改善箇所説明図

図：左ハンドル車

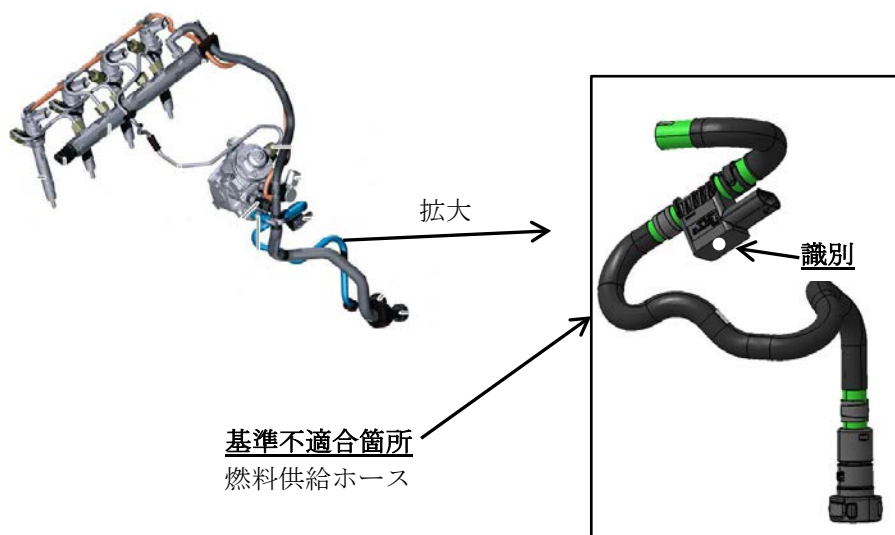
基準不適合の内容：

ディーゼルエンジンの燃料装置において、燃料供給ホースの製造が不適切なため、ホースの厚みが均一でないものがある。そのため、燃料の圧力の変動によって燃料供給ホースが損傷し、最悪の場合、燃料が漏れるおそれがある。

改善措置の内容：

全車両、燃料供給ホースを良品と交換する。

識別：当該ホースのセンサー部に白ペンを塗布する。
